Autorité environnementale

Avis délibéré de l'Autorité environnementale sur la révision du schéma régional de raccordement au réseau des énergies renouvelables (S3REnR) de la région des Hauts- de-France (02, 59, 60, 62, 80)

n°Ae : 2023-75

Avis délibéré n° 2023-75 adopté lors de la séance du 19 octobre 2023

Figure 3 : Gisements de projets d'électricité renouvelable pris en compte pour la révision du S3REnR Hauts-de-France (Source: dossier, S3REnR)

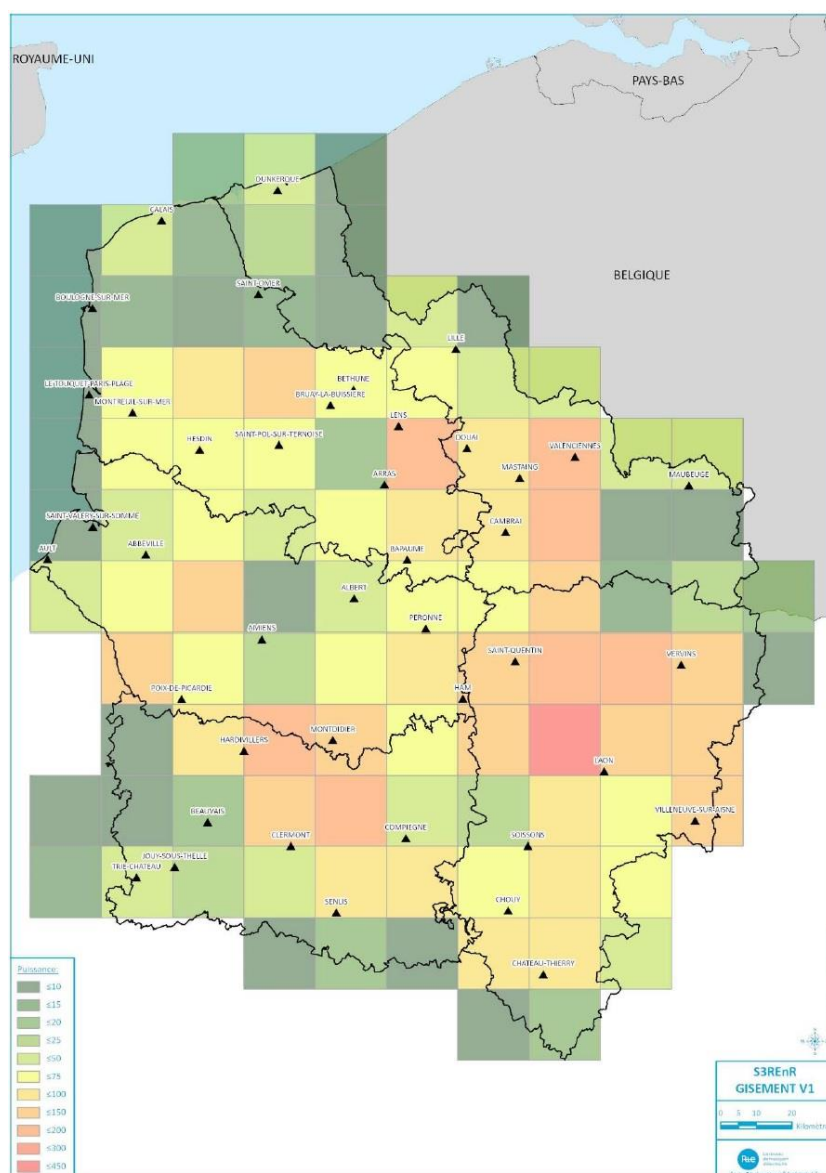
En pratique, le S3REnR Hauts de France n'évoque que le gisement total sans le différencier selon les filières (photovoltaïque, éolien...)¹⁵. L'EES effectue cette différenciation par filières, mais uniquement pour les puissances installées éoliennes et photovoltaïques, et pas pour les gisements. L'Ae précise qu'un récent outil¹⁶, développé par le Centre d'études et d'expertise sur les risques, l'environnement, la mobilité et l'aménagement et l'Institut national de l'information géographique et forestière fournit

L'Ae recommande de préciser les gisements potentiels par filière dans le S3REnR, l'évaluation environnementale, l'atlas.

Figure 6 : Synthèse des travaux envisagés (source: S3REnR, dossier)

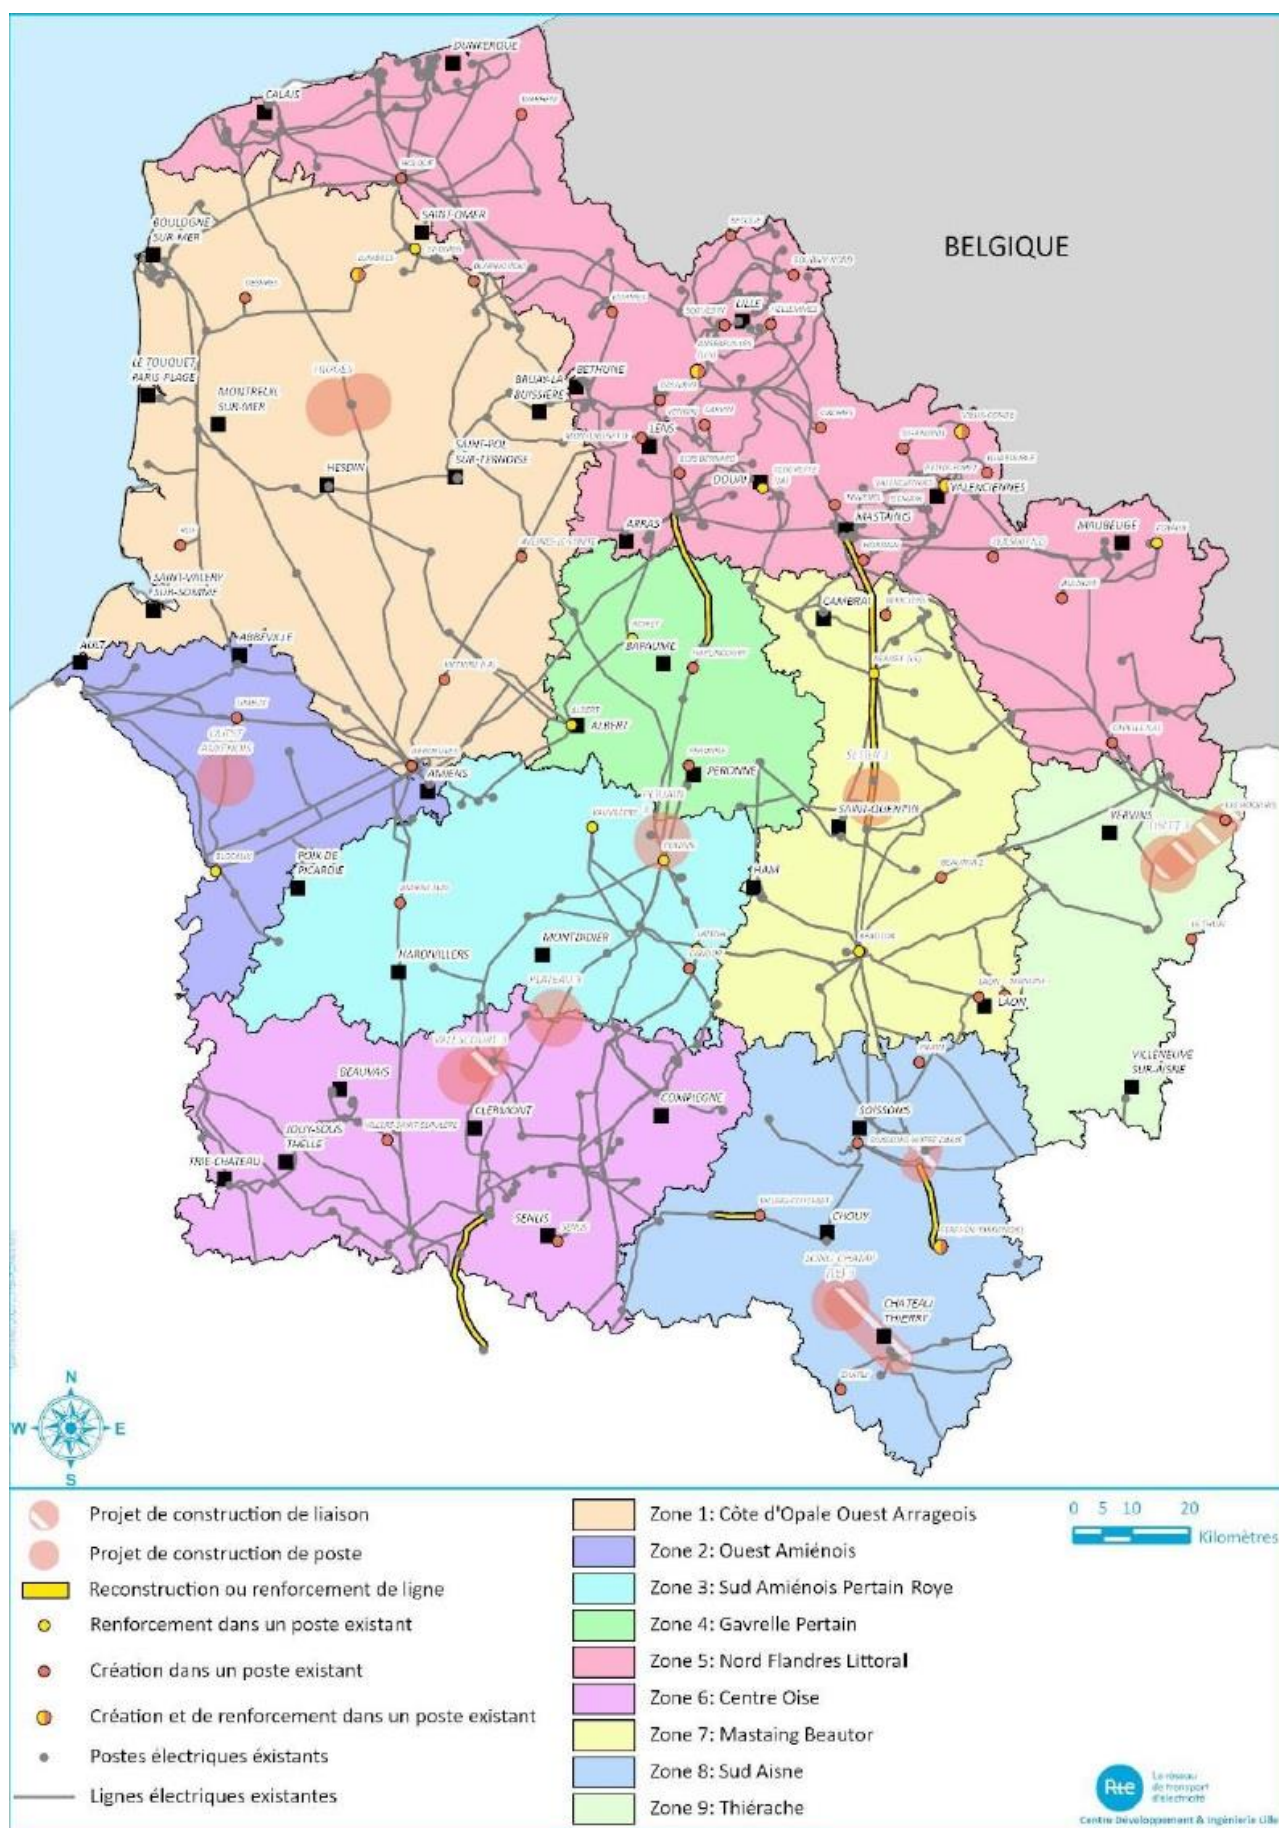
Une présentation synoptique de tous les aménagements envisagés fait défaut, elle est faite zone électrique par zone électrique.

L'Ae recommande de présenter une synthèse de l'ensemble des ouvrages à modifier et à créer à l'échelle régionale en précisant le nombre de postes et de liaisons à modifier et à créer, les surfaces artificialisées ou les longueurs cumulées ainsi que la nature souterraine des nouvelles liaisons.
